Autorité environnementale

**Avis délibéré de l'Autorité environnementale
sur l'installation de production d'électricité par
cycle combiné gaz à Landivisiau et ses
raccordements (alimentation en gaz et transport
d'électricité) (29)**

n°Ae : 2014-29
2014-30
2014-51

Figure 7 : Vue architecturale (vers le sud-ouest) du projet de centrale à Landivisiau (source : étude d'impact)

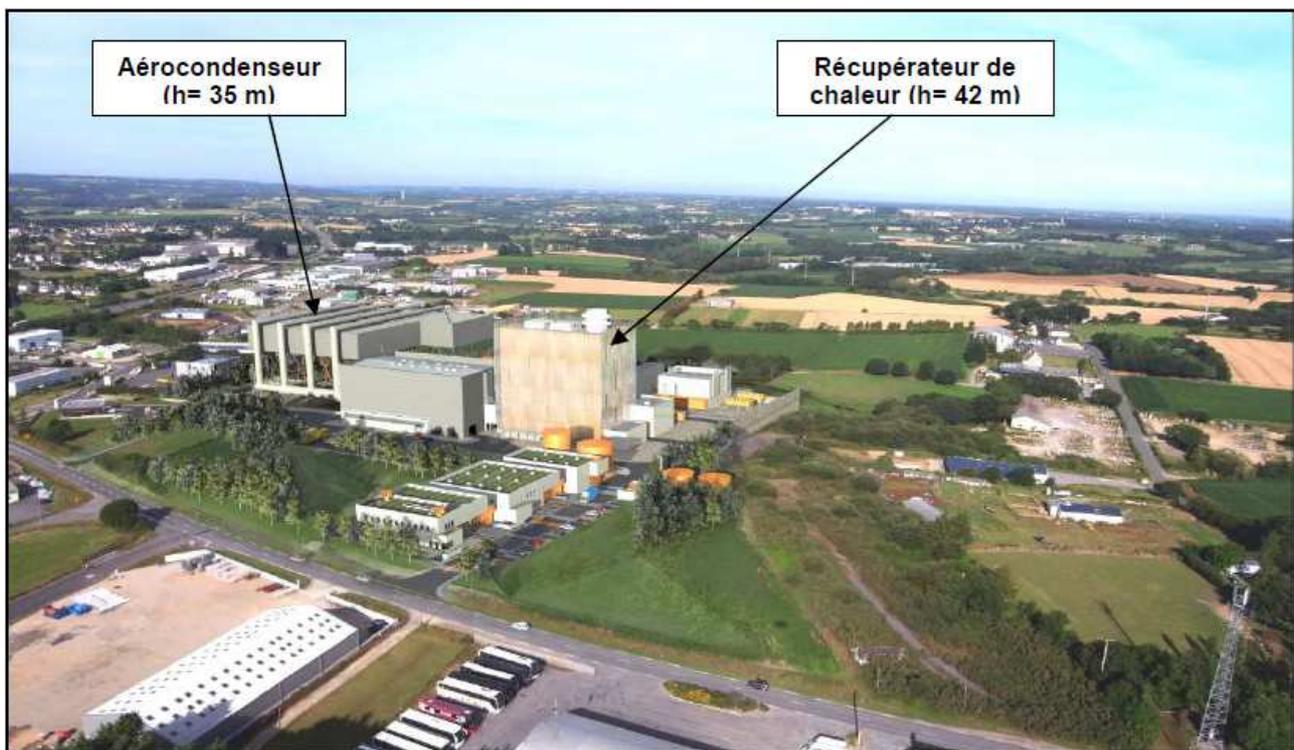
Concernant la centrale, son impact résulte notamment de la hauteur des constructions : le bâtiment le plus haut a une hauteur de 42 mètres (récupérateur de chaleur), l'aérocondenseur a une hauteur de 35 mètres. Deux points de rejets (turbine à combustion et chaudière auxiliaire) sont prévus à une hauteur de cheminée de 49,5 mètres.

Une étude de covisibilité a été réalisée, qui conclut à l'absence de covisibilité avec les monuments historiques voisins, dans leurs périmètres de protection.
